女川原子力発電所第2号機 工事計画審査資料	
資料番号	02-補-E-01-0200_改4
提出年月日	2022年6月30日

女川原子力発電所第2号機 工事計画審査資料	
資料番号	02-補-E-01-0200-17_改0

補足-200-17 詳細設計の進捗に伴う工事のアクセスルートへの影響
について

図1 屋外アクセスルート図（変更後）

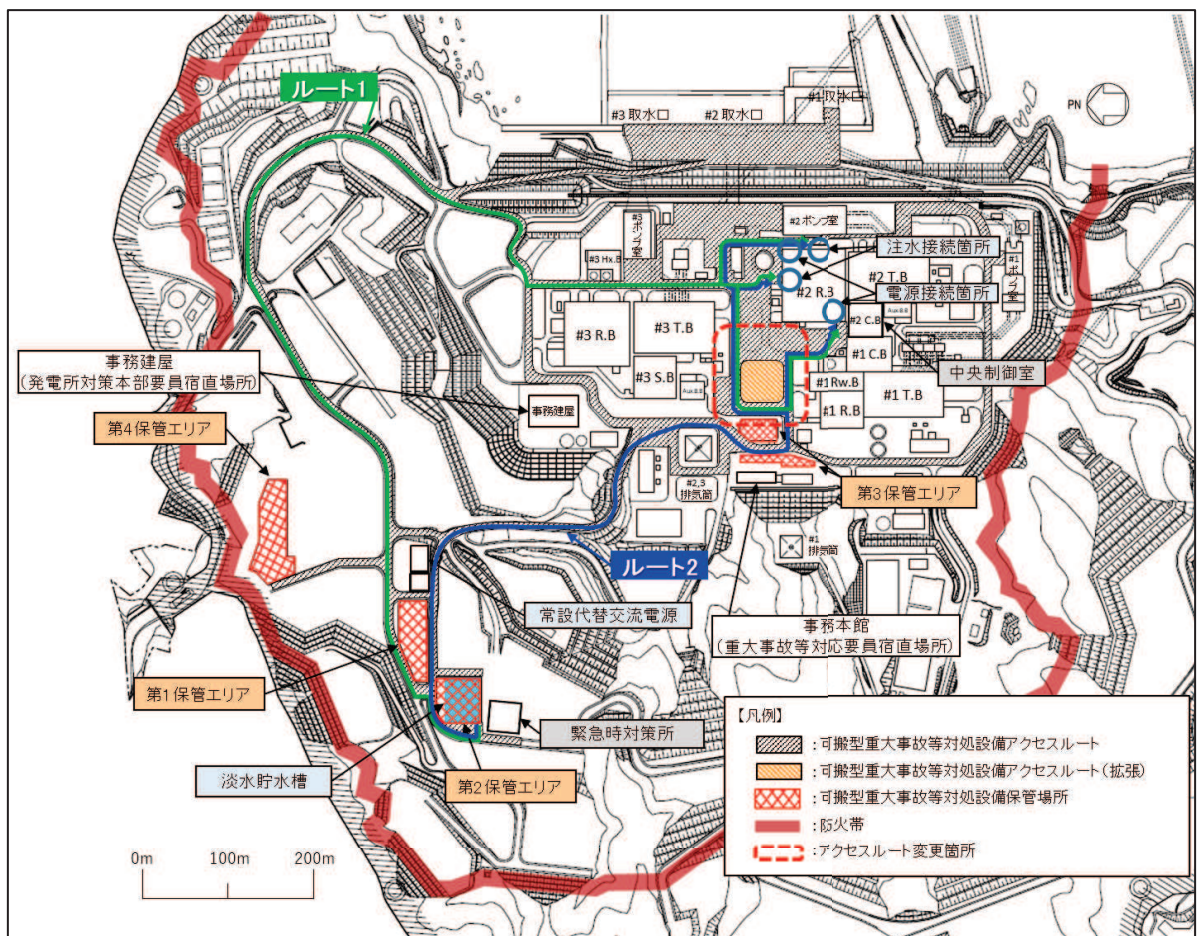
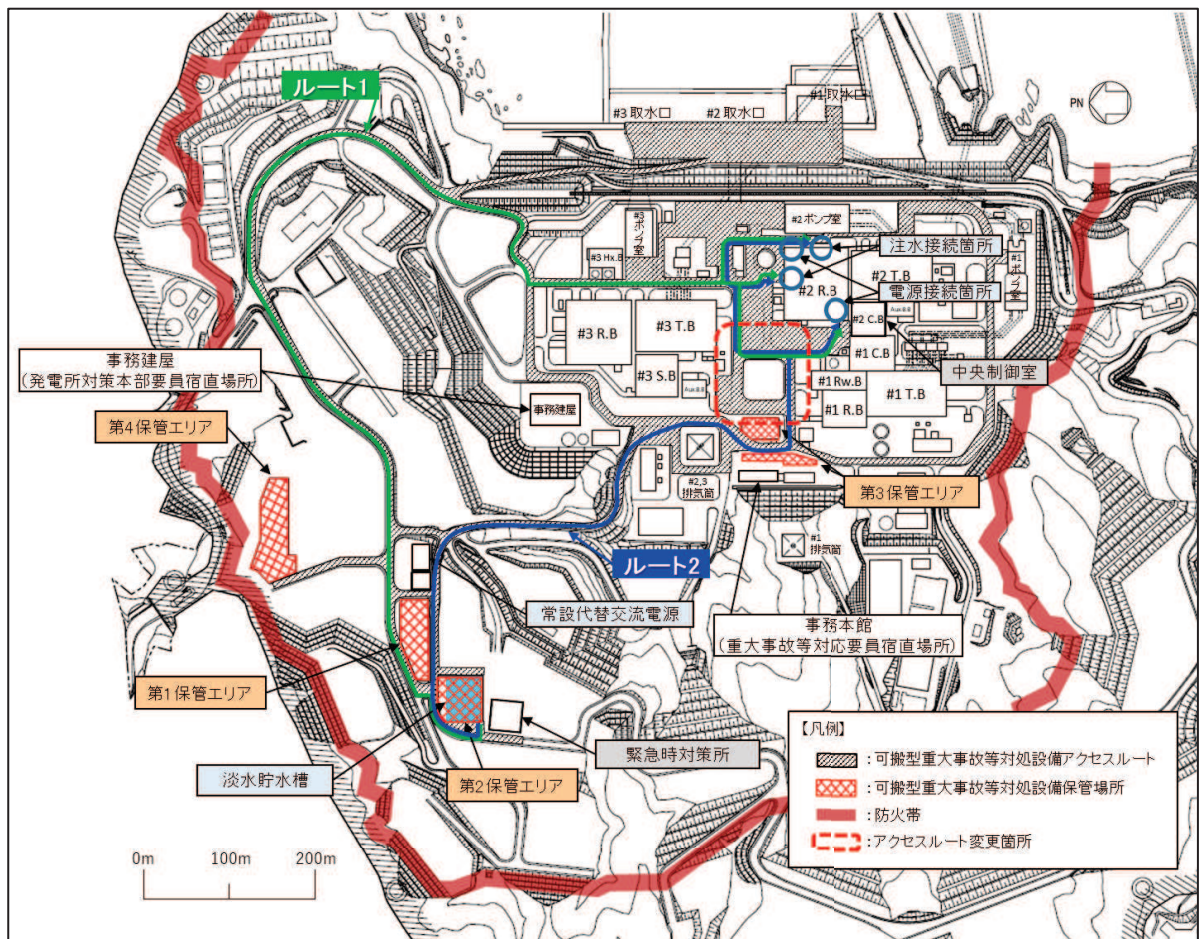
詳細設計の進捗により実施する工事に伴い屋外アクセスルートのルート1及びルート2の形状を一時的に変更する。

また、工事中の運用面を考慮し、当該部の近傍について耐震性に限定せず利用できるアクセスルートを拡張する。（図中の橙斜線部）

屋外アクセスルートの変更後の形状を図1、変更前の形状を図2、形状変更の詳細について図3、工事の干渉範囲の詳細を図4に示す。

図5 建屋、鉄塔、構築物の損壊の影響

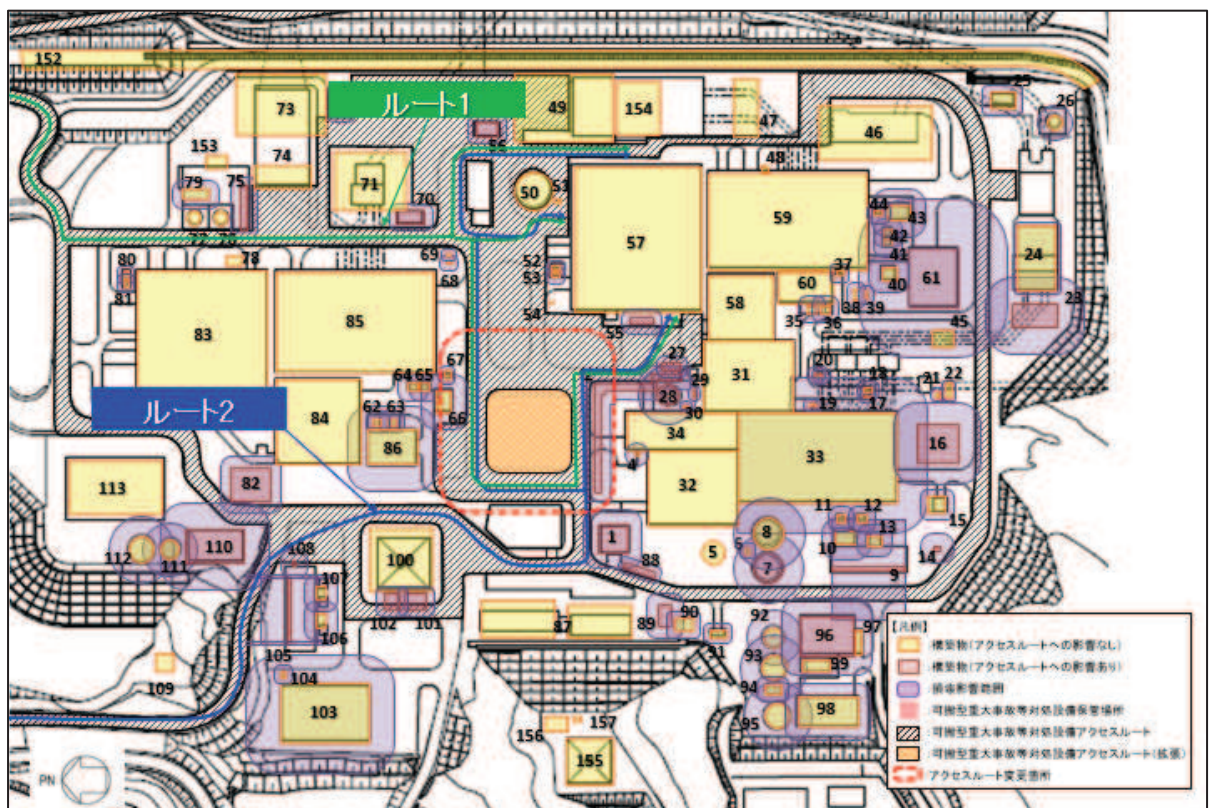
周辺構造物のうち、建屋、鉄塔、構築物の損壊については図5、小規模構築物の損壊については図6に示すとおり、屋外アクセスルートの形状を変更しても、可搬型重大事故等対処設備の通行に必要な道路幅（3.7m）が確保できることを確認した。

図7 周辺斜面，敷地下斜面の影響

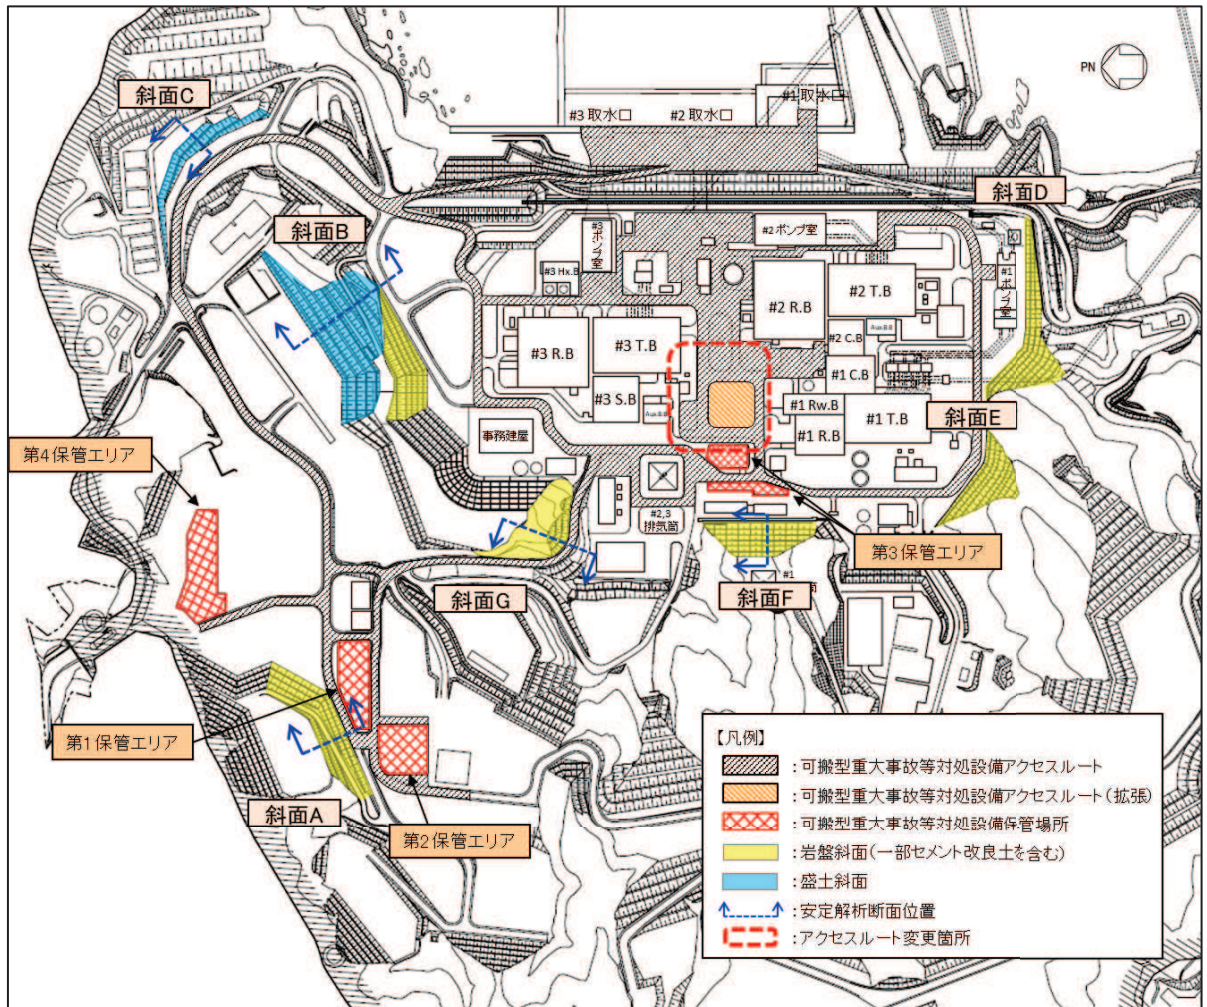
周辺斜面の崩壊，敷地下斜面のすべりについては，図7に示すとおり，屋外アクセスルートを変更する箇所は斜面より十分に離隔されているため，屋外アクセスルートの形状を変更しても影響がないことを確認した。

図8 地下構造物の影響評価箇所

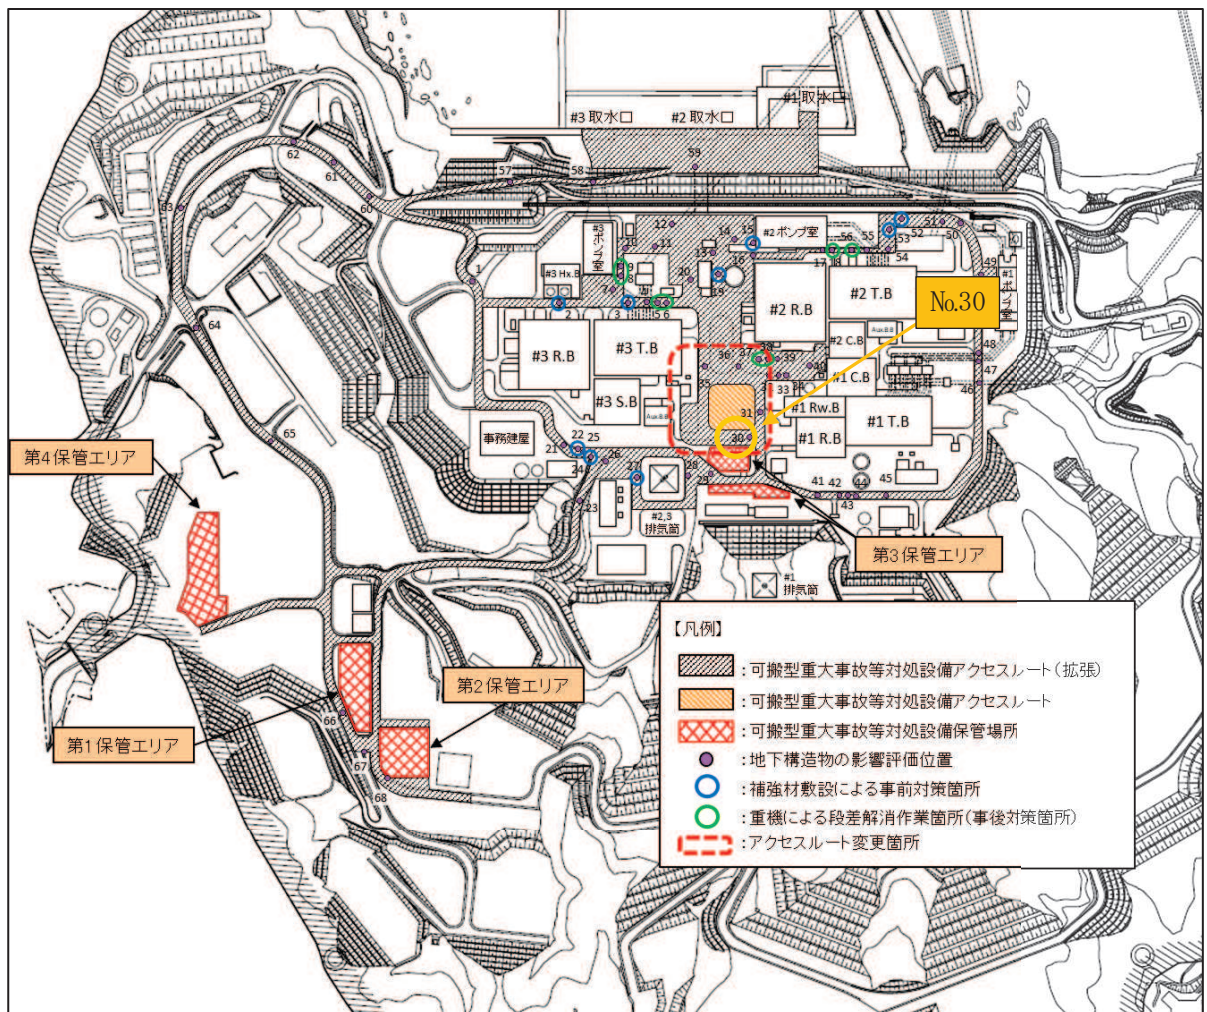
液状化及び揺すり込みによる不等沈下については、図8に示すとおり、屋外アクセスルートを変更した場合、No. 30 の箇所の影響が懸念されるが、設置変更許可申請書及び設工認申請書の評価にてNo. 30（第2号機排気筒連絡ダクト）については、岩盤内のトンネル構造のため相対沈下量が生じない箇所であることから不等沈下が発生しないことを確認している。

以上より、液状化及び揺すり込みによる不等沈下については、屋外アクセスルートの形状を変更しても影響がないことを確認した。

図9 ルート1の仮復旧時間評価結果

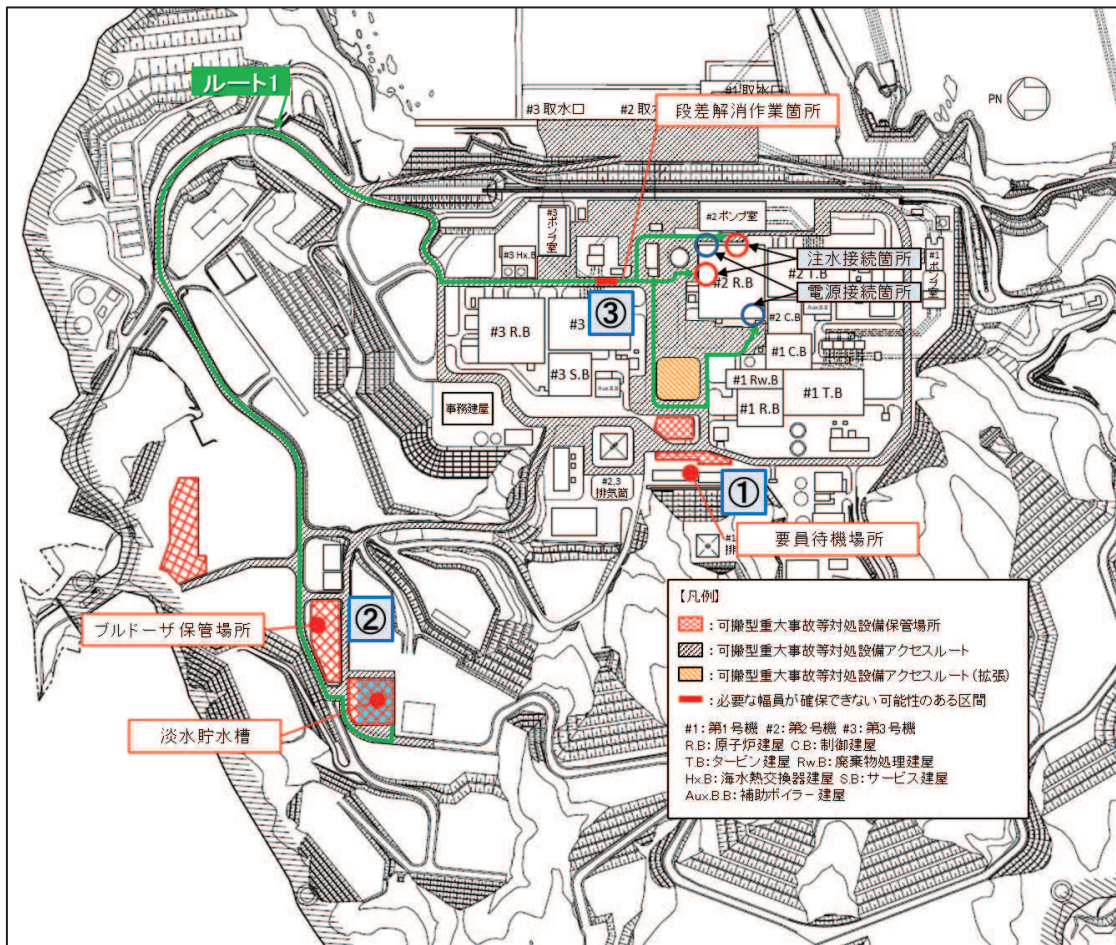
屋外アクセスルートの形状を変更したため，ルート 1 の距離が約 89m 増加したことにより，重機の移動時間が 7.2 分から 7.8 分に増加するが，切上げ処理して 8 分と評価していたことから仮復旧時間評価結果（148 分）に変更はない。

区間	距離 [約 m]	評価項目	所要時間 [分]	累積時間 [分]
—	—	状況確認・準備	15	15
—	—	ルート確認・判断	40	55
①→②	—	徒歩移動	15	70
②→③	<u>1200</u> → <u>1289</u>	重機移動	8 (変更なし)	78 (変更なし)
—	—	段差解消	70	148 (変更なし)

図 10 ルート 2 の仮復旧時間評価結果

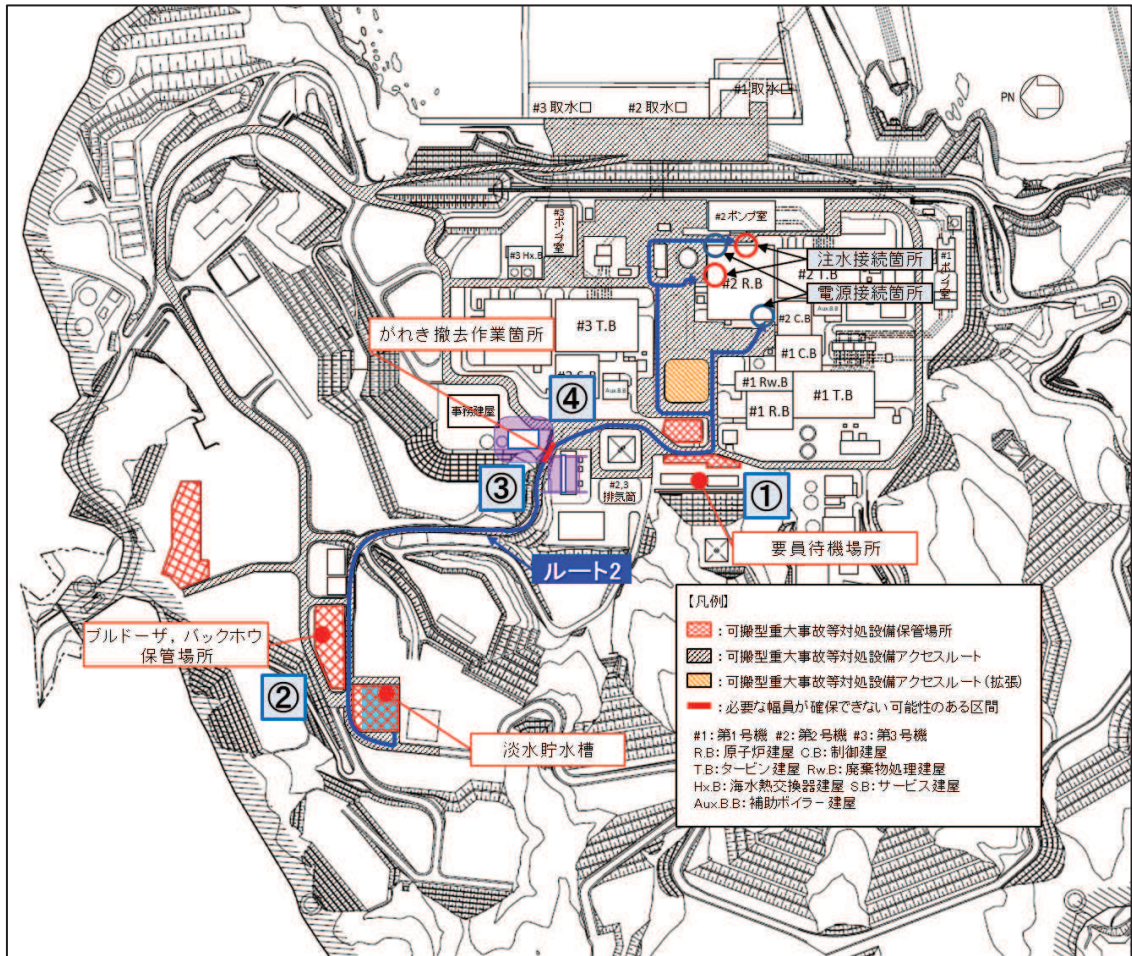
ルート 2 については形状が変更となるが，距離には変更が無いことから，仮復旧時間評価（230 分）に変更はない。

区間	距離 [約 m]	評価項目	所要時間 [分]	累積時間 [分]
—	—	状況確認・準備	15	15
—	—	ルート確認・判断	40	55
①→②	—	徒歩移動	15	70
②→③	450	重機移動	5	75
③→④	30	引留鉄構電線切断作業	21	96
		引留鉄構分解作業	6	102
		引留鉄構がれき撤去作業	10	112
		給排水処理建屋分解作業	108	220
		給排水処理建屋がれき撤去作業	10	230
